廃炉発官 3 1 第 5 号  
平成 3 1 年 4 月 1 6 日

福島第一原子力発電所 特定原子力施設に係る実施計画 変更認可申請書

- 「福島第一原子力発電所 特定原子力施設に係る実施計画」  
陸側遮水壁業務移管に伴う変更、及び記載の適正化を行う。  
また、発電所における緊急時及び火災に関する対応について、発電所の現状を踏まえた記載の適正化を行う。

図-1 ページング・電力保安通信用電話設備 電源系統図

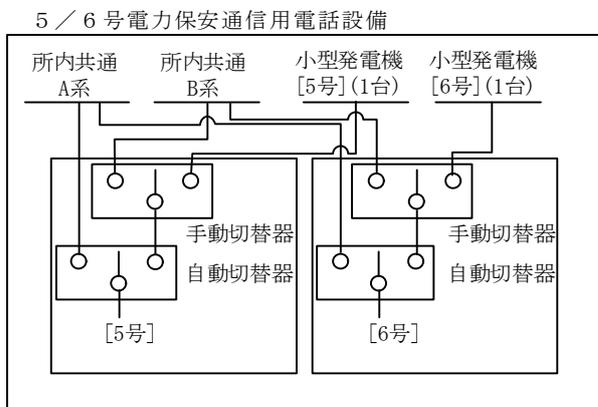
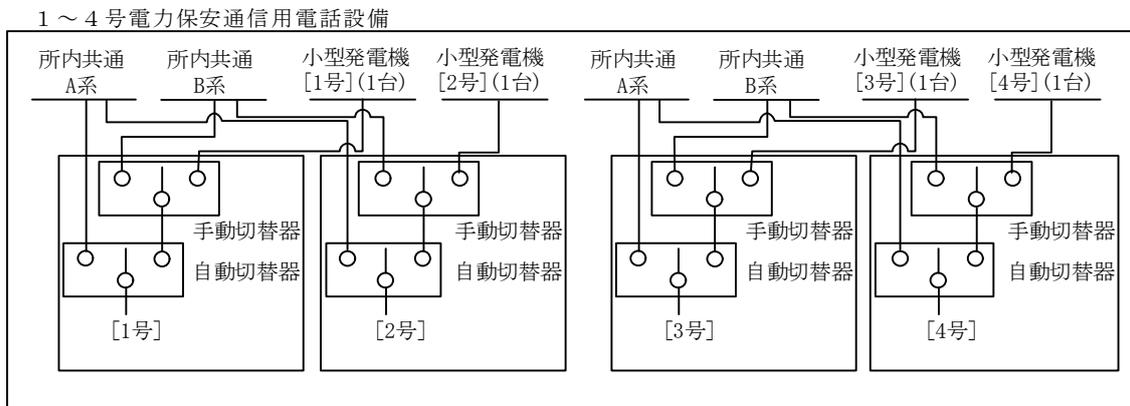
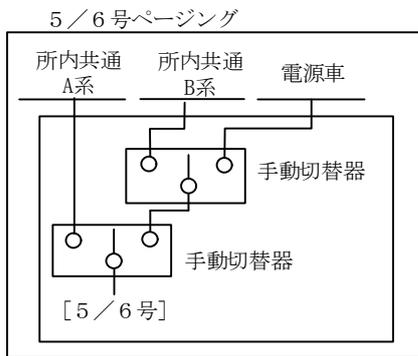
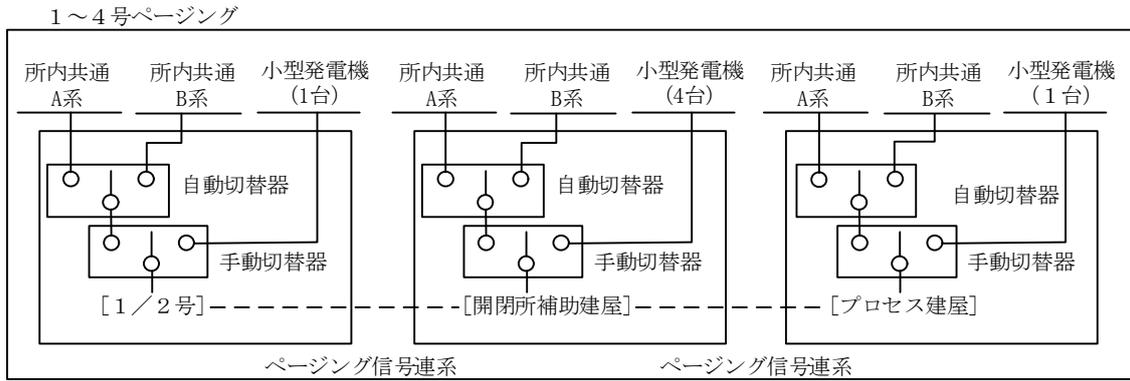
- ・原子力事業者防災業務計画の変更に伴う記載の適正化
- ・1～4号機タービン建屋への誘導灯設置完了に伴う記載の適正化
- ・所外必要箇所との通信連絡設備に関する運用変更に伴う記載の削除
- ・ページング・電力保安通信用電話設備 電源系統図，及び作業用照明 電源系統図について，現状に合わせて修正

必要箇所との連絡手段確保のため，ページングについては，小型発電機または電源車から，電力保安通信用電話設備については，小型発電機から給電可能とする（図－1参照）。また，夜間における復旧作業に緊急性を要する範囲の照明については，小型発電機から給電可能とする（図－2参照）。
